ANNEXE 2 : Réponses des services de l'Etat et autres organismes

Annexe 2.1 : Avis de la DGAC, Défense et Météo France

Objet : Pré-consultation sur polygone d'étude éolien - Outarville (45)

OBJET : projet éolien dans les départements de l'Eure-et-Loir (28) et du loiret (45).

Cartographie des contraintes radioélectriques relatives au radar défense d'Orléans.

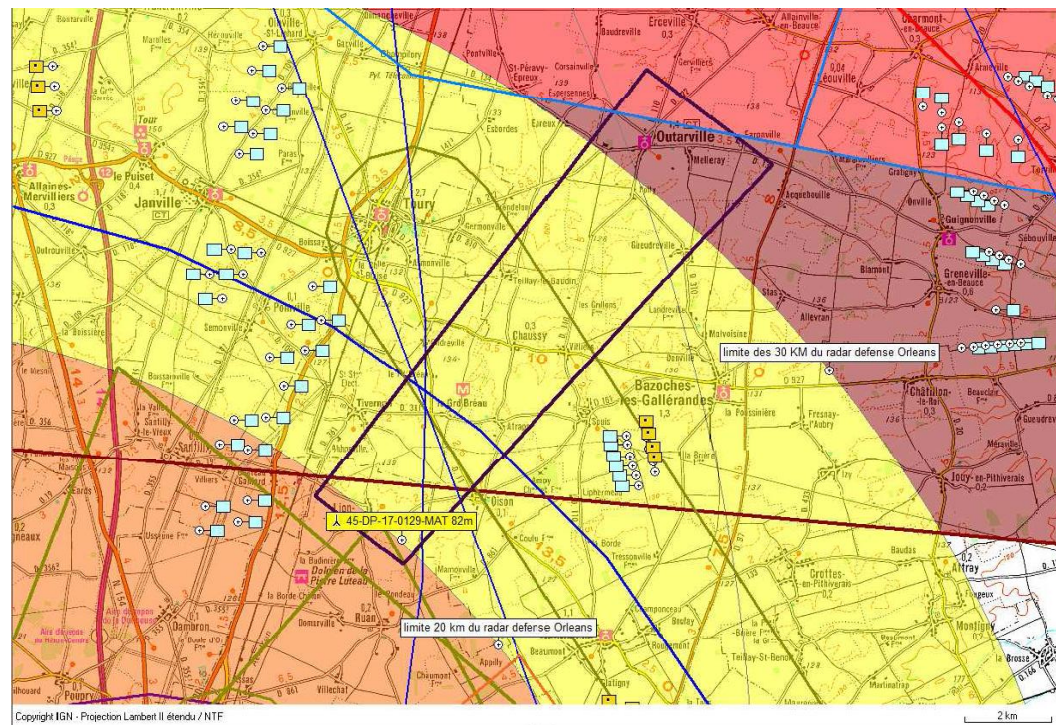
Du point de vue des contraintes radioélectriques, le projet se situe dans les 20 - 30 km du radar défense d'Orléans (Cf. annexe I), où le nombre d'éoliennes et/ou la disposition sont encadrés. En effet, un nombre trop important d'éoliennes dans le même secteur angulaire du radar serait de nature à augmenter les perturbations induites sur celui-ci. Les principes actuellement appliqués sont donnés à titre indicatif en annexe II, l'évolution des critères d'implantation afférents au voisinage des radars étant attendue en termes d'occupation et de séparation angulaires.

En conséquence, le projet devra respecter les critères, associés aux données de ce radar, en vigueur lors de la demande de permis de construire.

Cartographie des contraintes aéronautiques relatives à l'itinéraire de vol à vue (VFR) de l'aérodrome d'Orléans-Bricy.

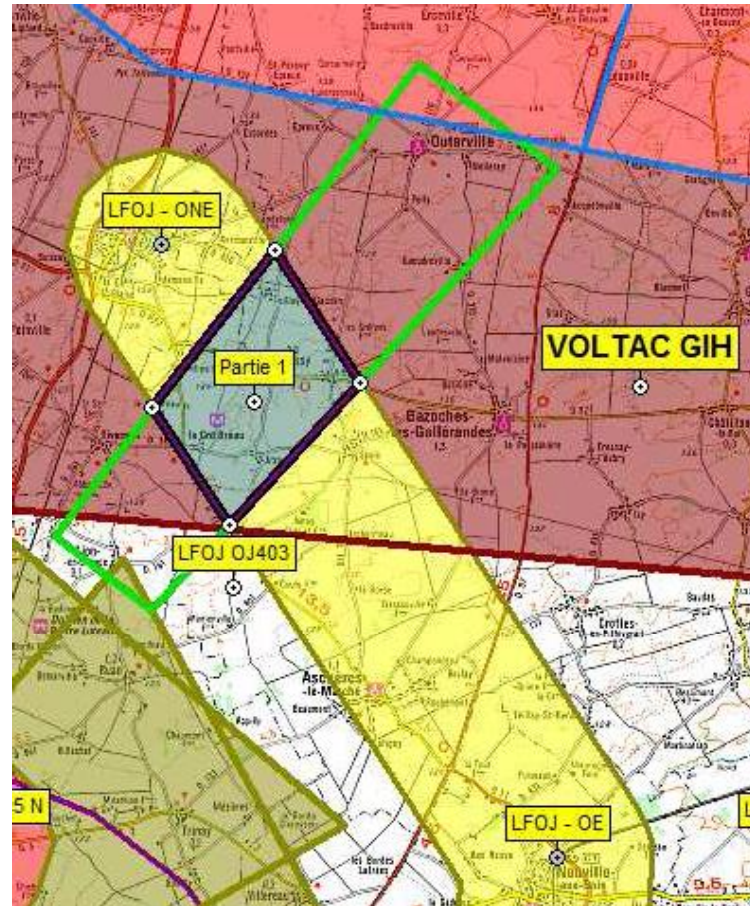
Une partie du projet se situe dans le couloir de protection de 2 km de part et d'autre de l'itinéraire de vol à vue (VFR) de l'aérodrome d'Orléans-Bricy (cf. annexe III, partie 1).

Celui-ci doit pouvoir être utilisé de jour à une hauteur de 487 mètres, tout en respectant une marge de franchissement d'obstacles de 150 mètres de jour, ainsi qu'une séparation verticale de 300 mètres par rapport aux nuages. Le projet est compatible avec le respect de ces minima.

Cartographie des contraintes aéronautiques relatives au volume de protection de la procédure d'arrivée aux instruments RNAV GNSS en piste 07.

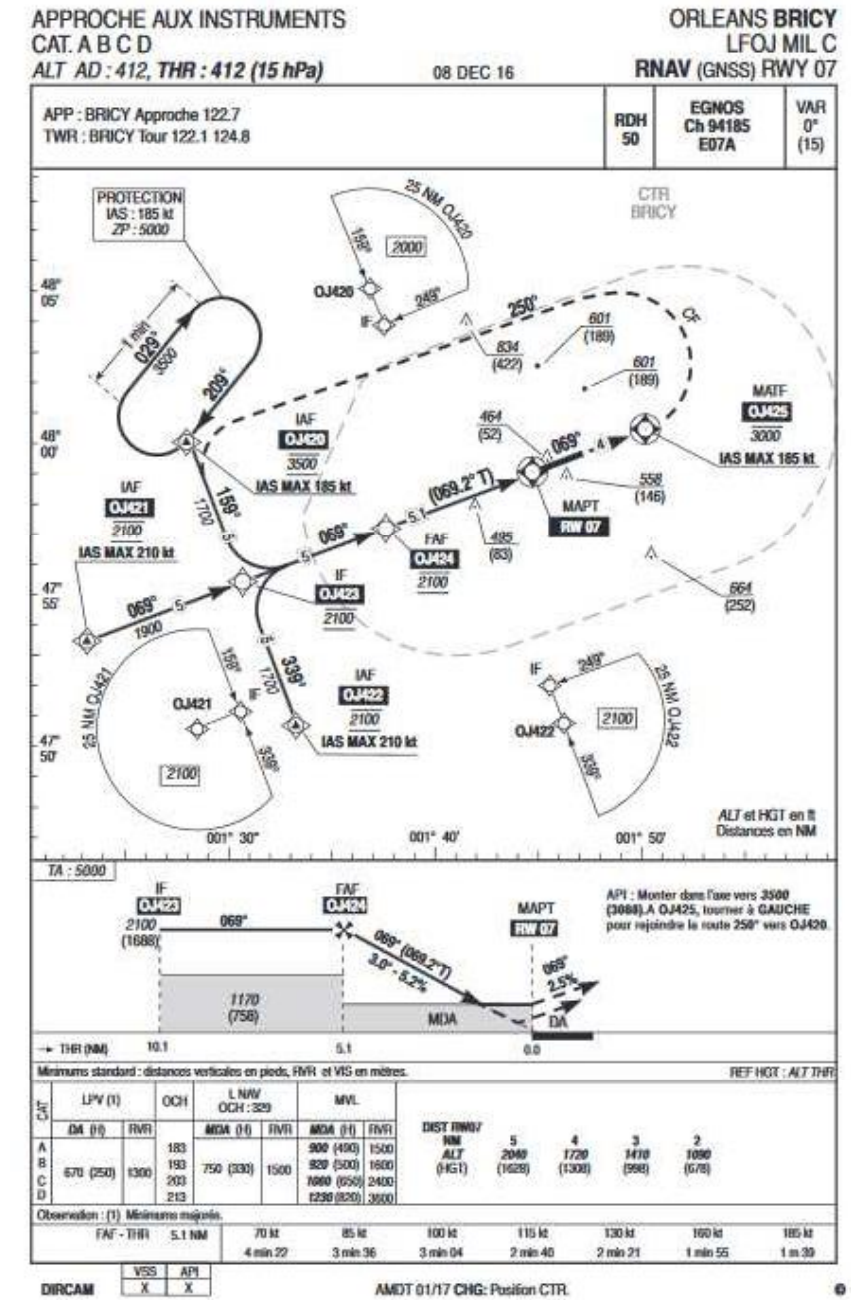
Le projet s'inscrit dans le volume de protection de la procédure d'arrivée aux instruments RNAV GNSS en piste 07 et 25 de l'aérodrome d'Orléans-Bricy (cf. annexes IV et V). Il interfère, en particulier, avec l'altitude d'arrivée en région terminale (TAA) des repères d'approche initiale (IAF) OJ 420 et OJ 403 d'une valeur de 2000 pieds, (environ 609 mètres). Cette altitude a pour vocation d'assurer une marge minimale de franchissement de 300 mètres au-dessus des obstacles, situés à l'intérieur d'un arc de cercle défini par un rayon de 25 nautiques centré sur le repère d'approche initiale (IAF) considéré, ou à défaut d'IAF, sur le repère intermédiaire (IF), et délimité par des lignes droites joignant les extrémités de l'arc à l'IF, ainsi que dans une zone tampon de 5 NM de large.

De ce fait, l'altitude sommitale des aérogénérateurs, pale haute à la verticale, est limitée à 309 mètres NGF.

Cartographie des contraintes aéronautiques relatives au plan des servitudes aéronautiques de dégagement de l'aérodrome de d'Orléans-Bricy.

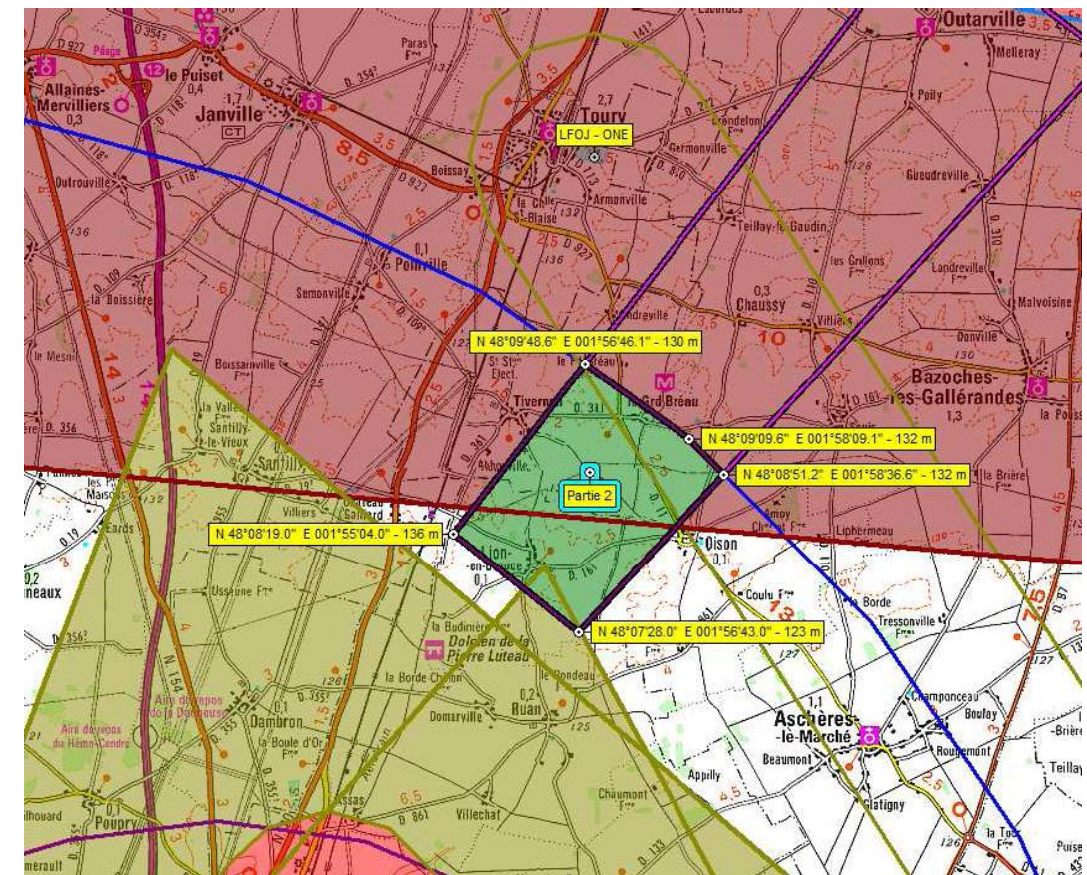
Une partie du projet impacte le plan des servitudes aéronautiques de dégagement de l'aérodrome de d'Orléans-Bricy (Cf. annexe VI, partie 2), approuvé par arrêté interministériel en date du 30 novembre 1979, qui interdit la construction d'obstacles dépassant l'altitude de 272 mètres NGF. L'altitude sommitale des aérogénérateurs, pale haute à la verticale, est donc limitée à cette altitude.

Cartographie des contraintes aéronautiques relatives à la zone dangereuse LF-D226A.

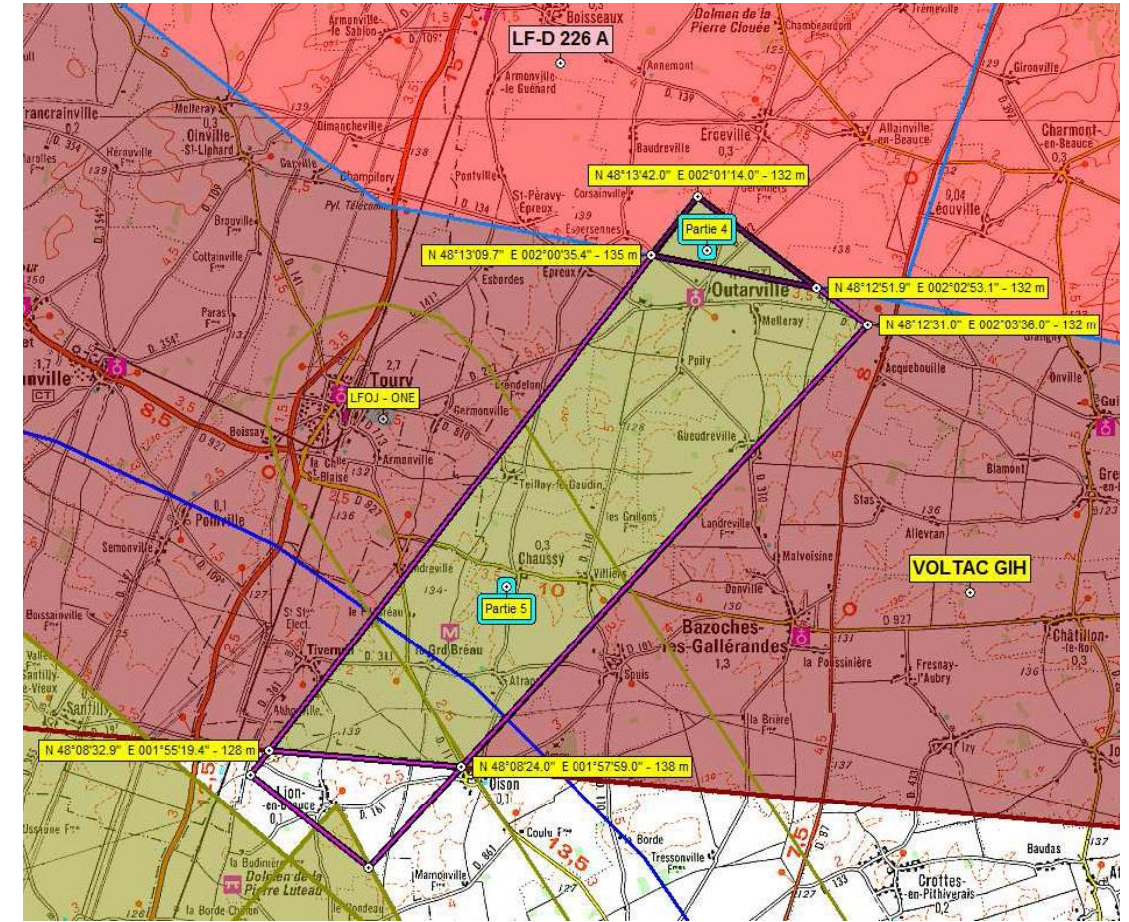
Une partie du projet se situe dans la zone dangereuse LF-D 226 A (Cf. annexe VIII, partie 4) exploitée de jour et de nuit par le groupement interarmées d'hélicoptères (G.I.H.), unité participant à la lutte anti-terroriste, créée sur décision des plus hautes autorités gouvernementales, et stationnée sur l'aérodrome de Villacoublay-Vélizy. En raison des activités d'entraînement opérationnel conduites à proximité immédiate du sol (en dessous de 150 m/sol), et afin de garantir la sécurité des aéronefs y évoluant, l'implantation d'obstacles de grande hauteur n'est pas possible.

Des projets déjà accordés ont réduit considérablement l'espace de travail de nos équipages ; aller au-delà remettrait en cause la capacité opérationnelle de cette unité d'hélicoptères.

ANNEXE IX
Cartographie des contraintes aéronautiques relatives à la zone VOLTAC GIH.

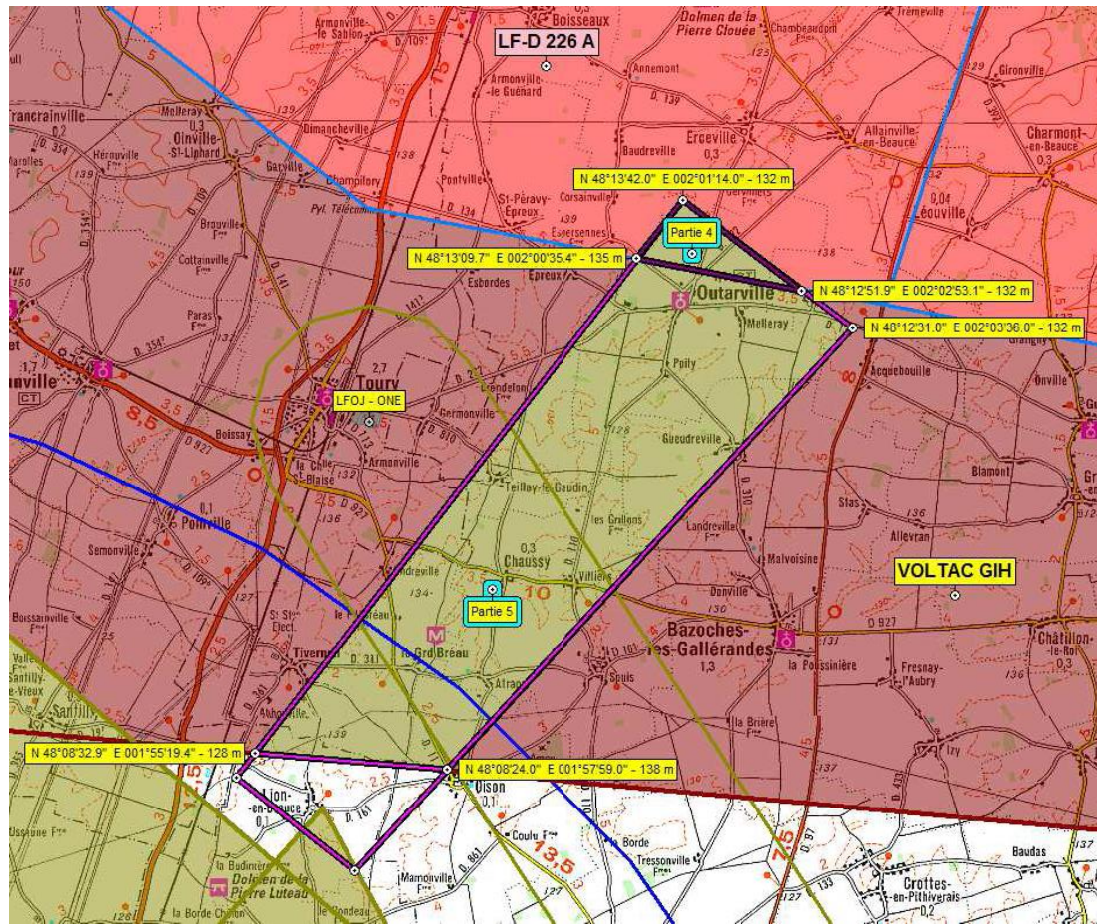
Une partie du projet se situe dans un espace permanent (VOLTAC GIH, cf. annexe IX, partie 4 et 5) dédié à l'entraînement des équipages d'hélicoptères au vol à très basse altitude de jour comme de nuit à une hauteur inférieure à 150 mètres et en particulier au vol tactique à une hauteur inférieure à 50 mètres. La proximité du sol, la gestion de l'anti-abordage avec les autres usagers aériens et les trajectoires imposées par le déroulement tactique de la mission impliquent une charge de travail à bord très importante pour les équipages. L'implantation de nouveaux aérogénérateurs dans ce secteur est de nature à induire une contrainte supplémentaire préjudiciable à la sécurité des vols et à la réalisation de ces missions, et n'est donc pas possible dans ce secteur.

Projet concerné : Projet d'installation d'Eolienne sur les Communes de Lion-En-Beauce, Tivernon et Oison

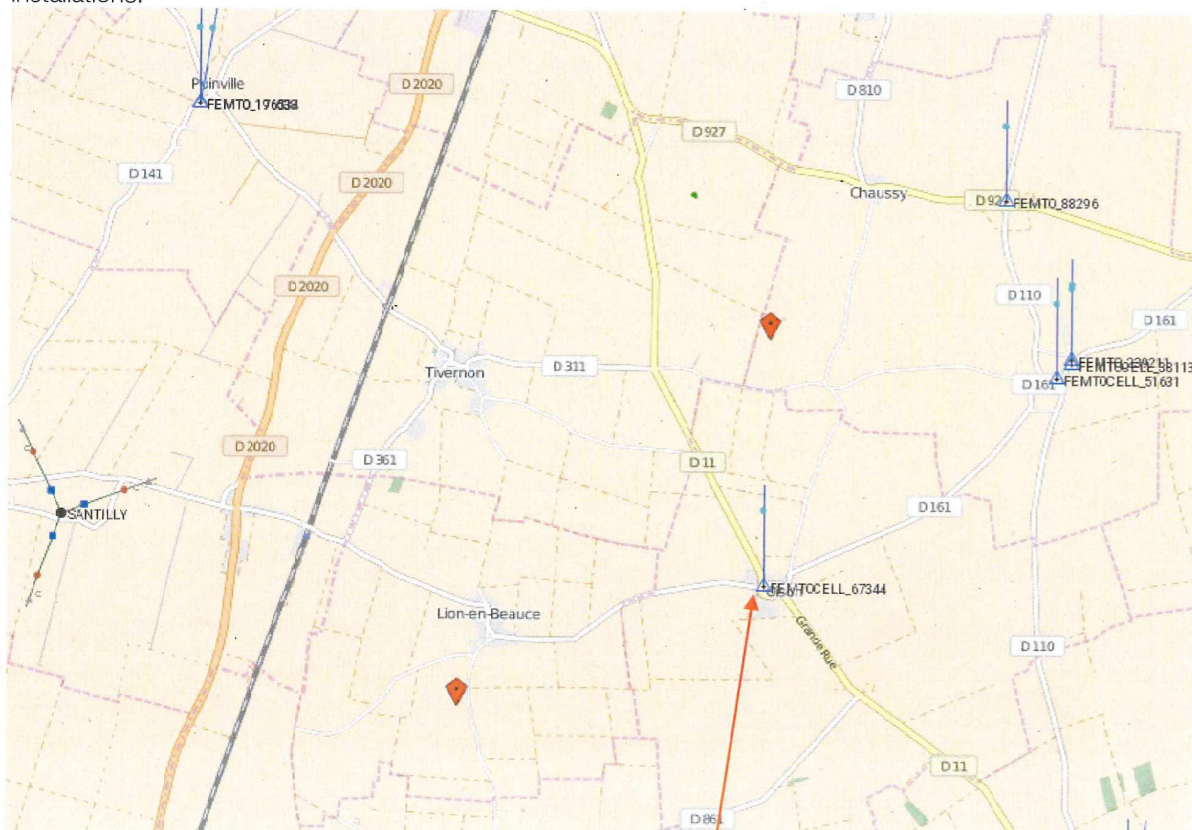
Impossible d'installer les éoliennes sur ces communes car la distance entre nos sites et les éoliennes est inférieure à 500m, comme l'indique la figure ci-dessous. Donc, risque de brouillage important suite à ces installations.

Un site en service sur la Commune d'Oison.
